（仮称）徳島鳴門風力発電事業
環境影響評価方法書
補足説明資料

令和 6 年 8 月

東急不動産株式会社

風力部会 補足説明資料 目次

図 10(4) 希少猛禽類調査 定点観察 視野範囲 (St. 3)

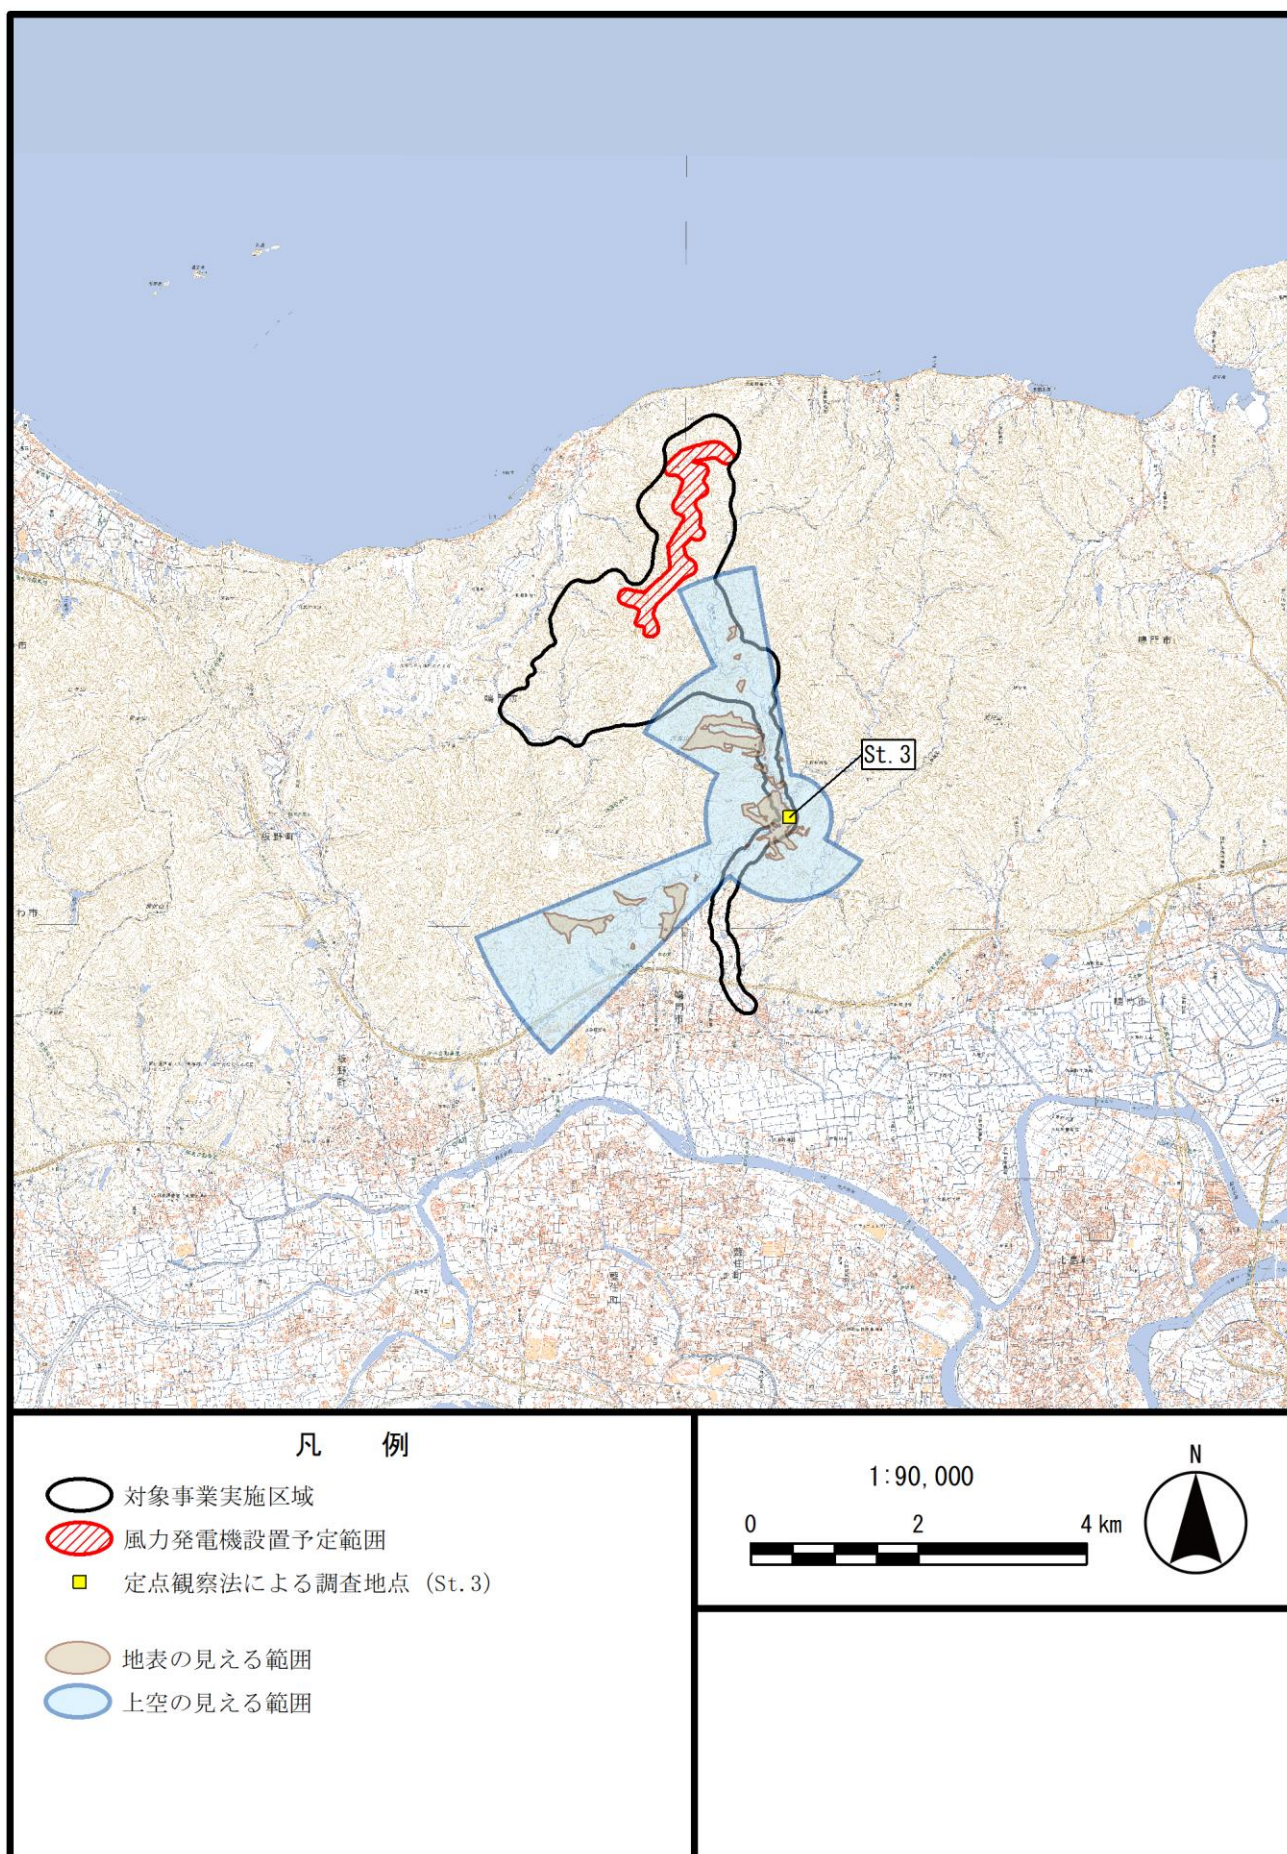
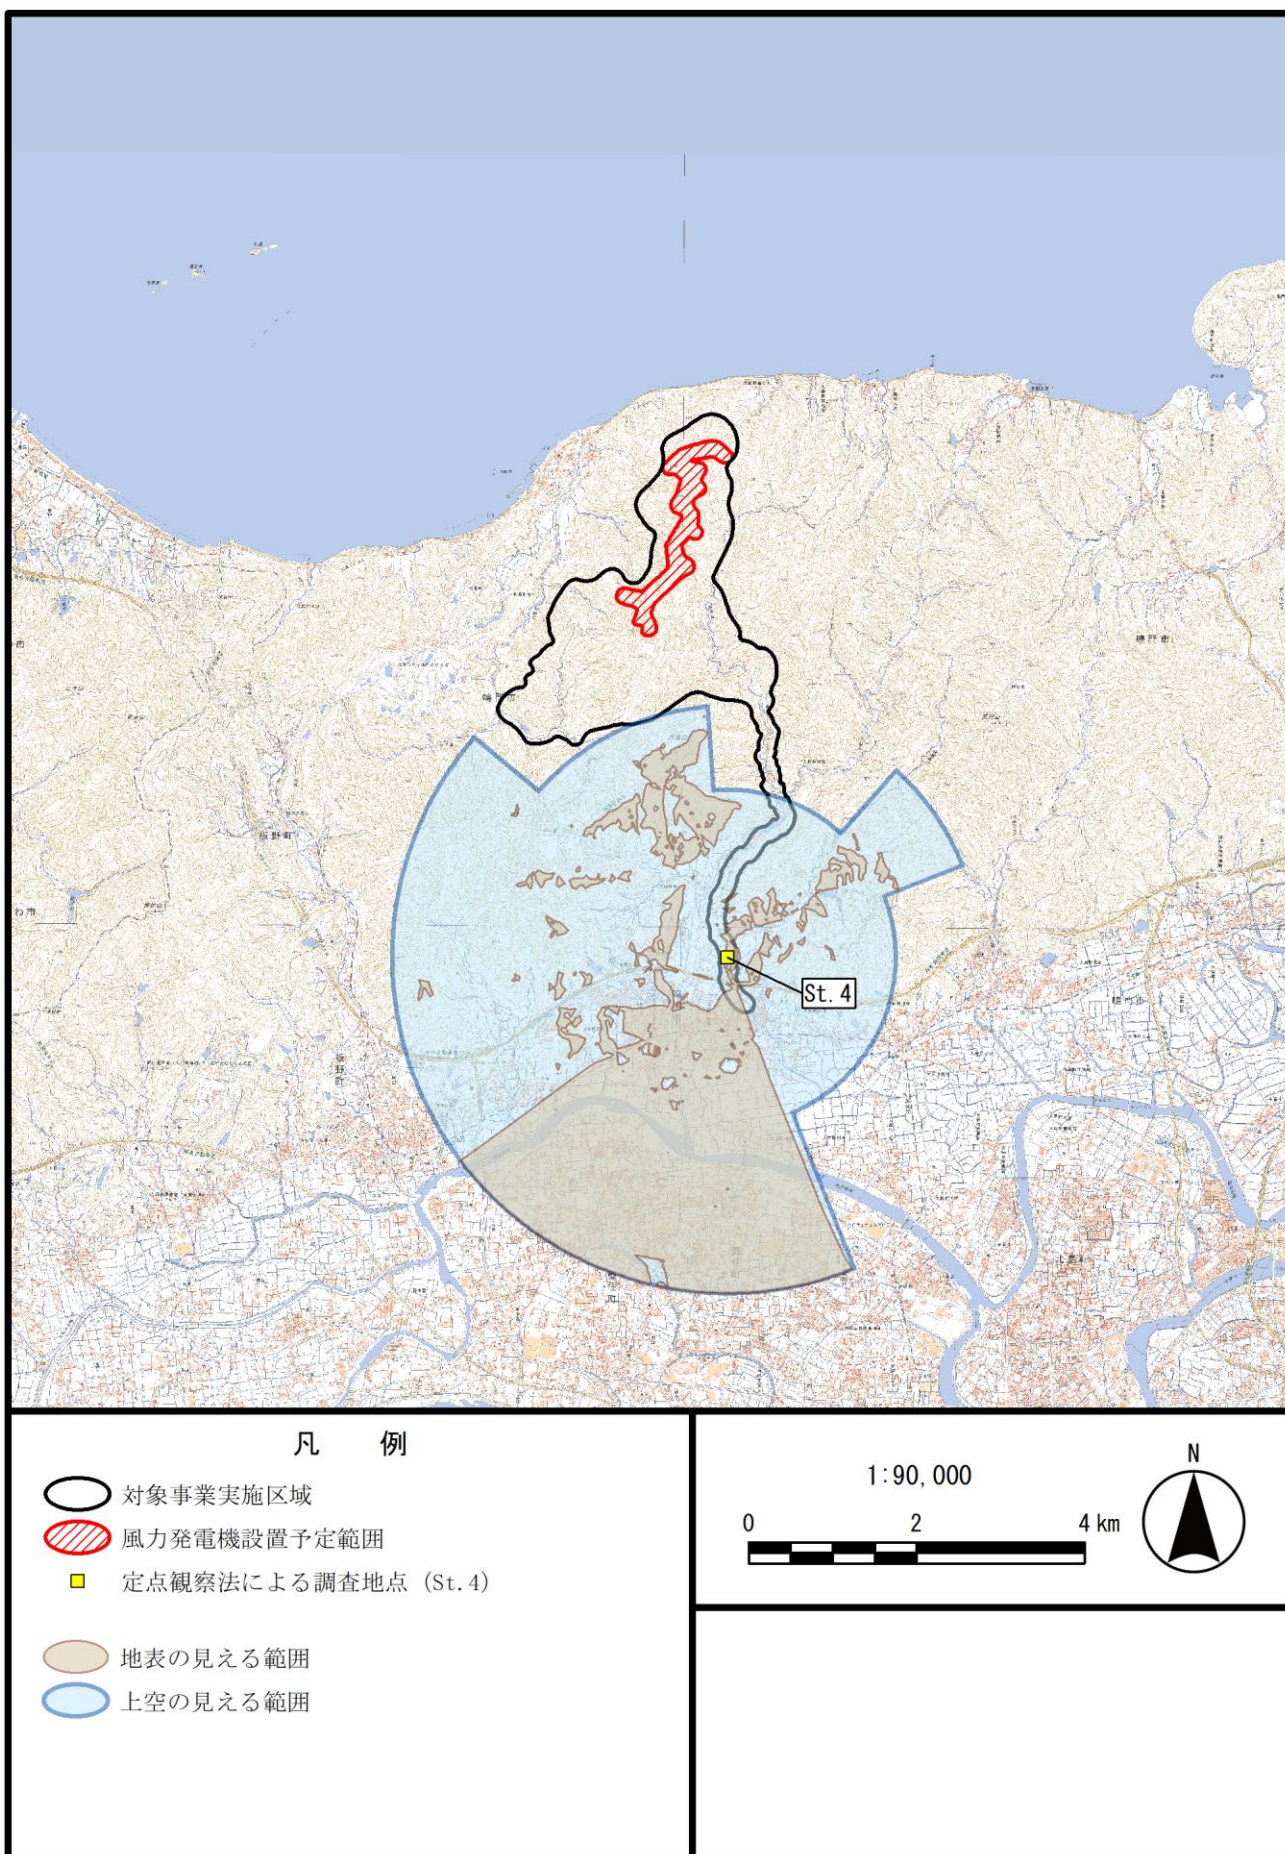
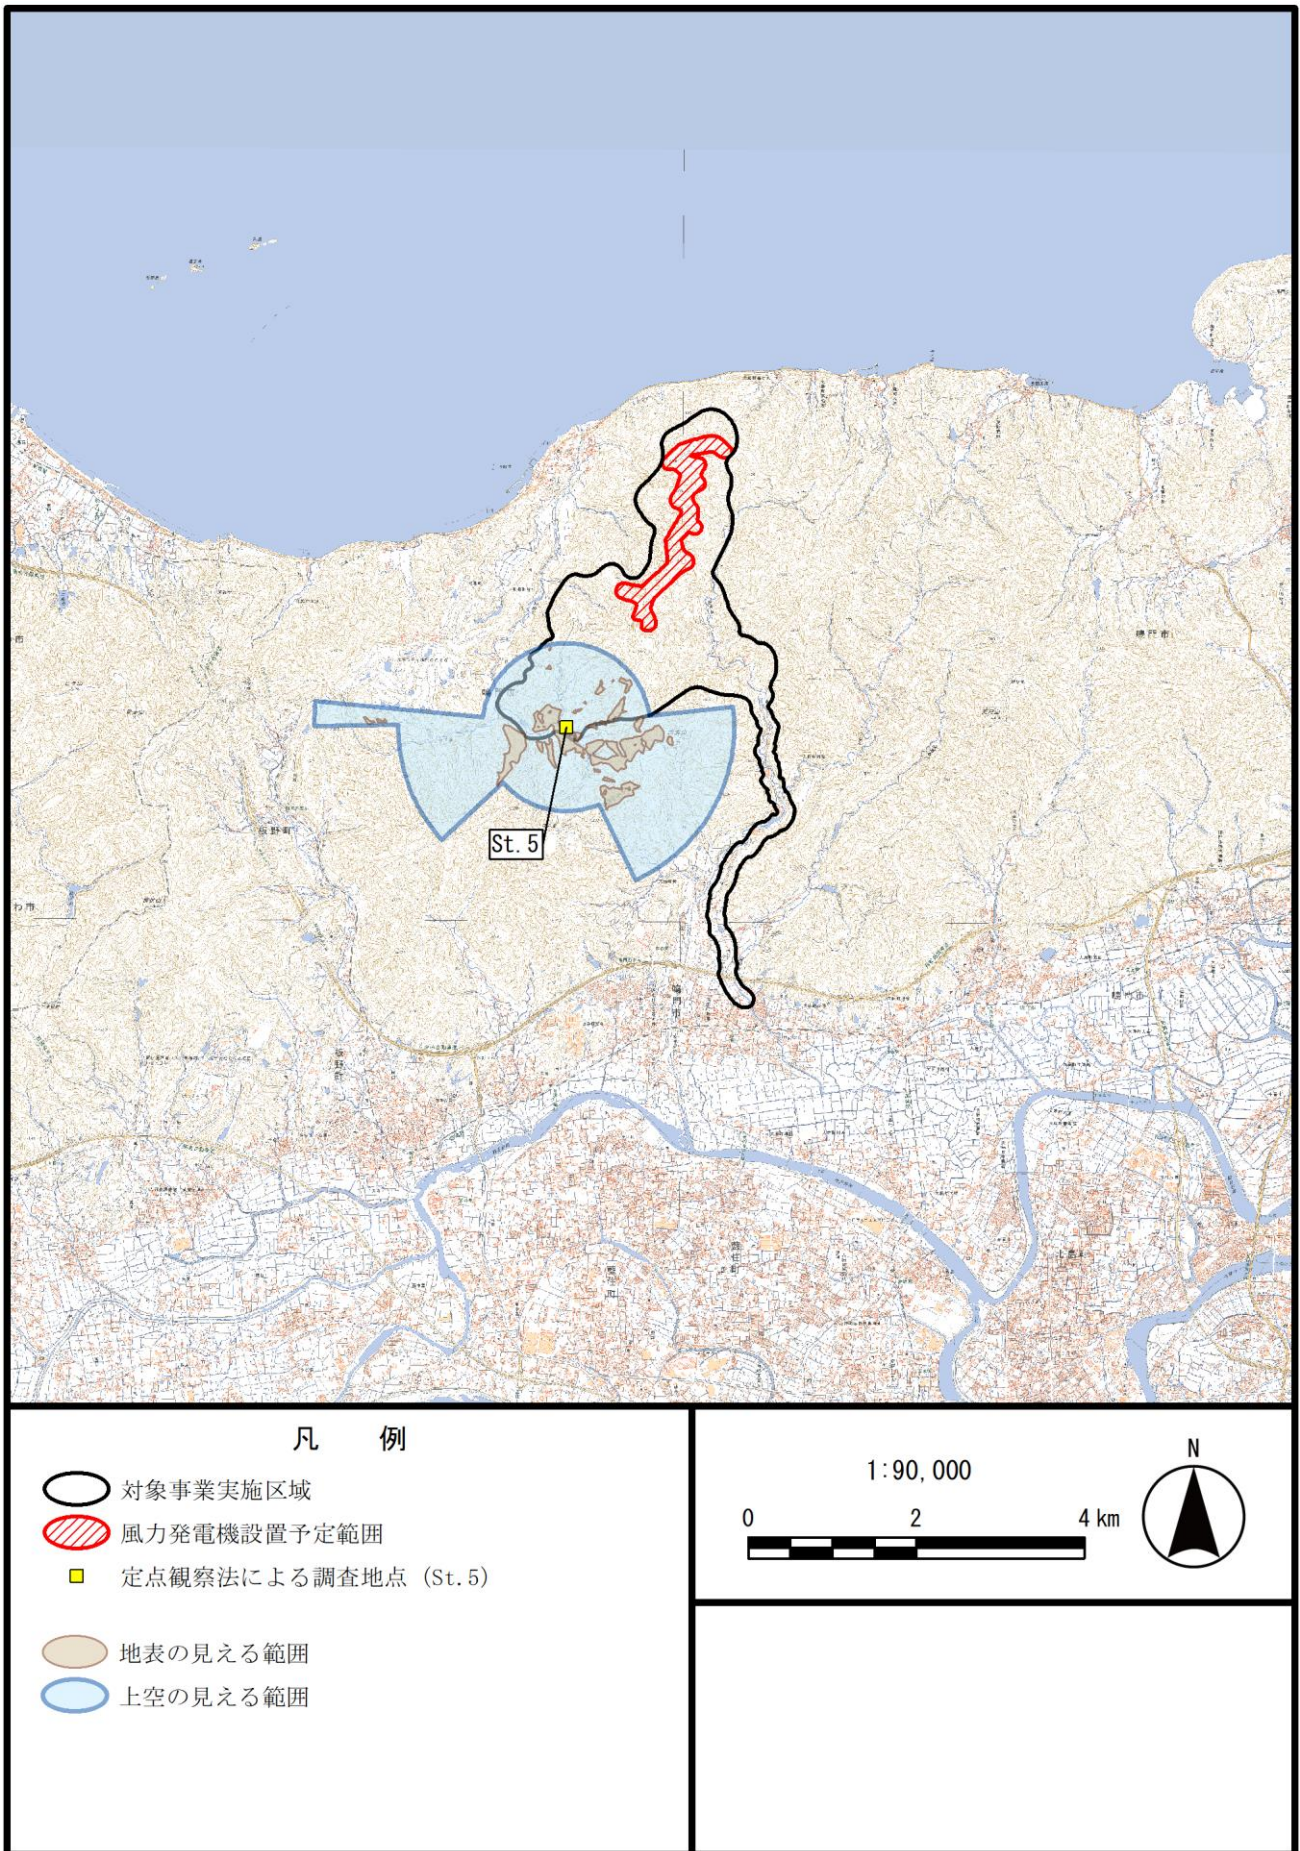
鳥類調査(重要な種(猛禽類等)、渡り鳥)をポイントセンサス法で行う場合、調査地点からの可視範囲が示されているか。

鳥類調査のうち、猛禽類調査地点からの可視範囲を図 10 に、渡り鳥調査地点の可視範囲を図 11 にお示します。
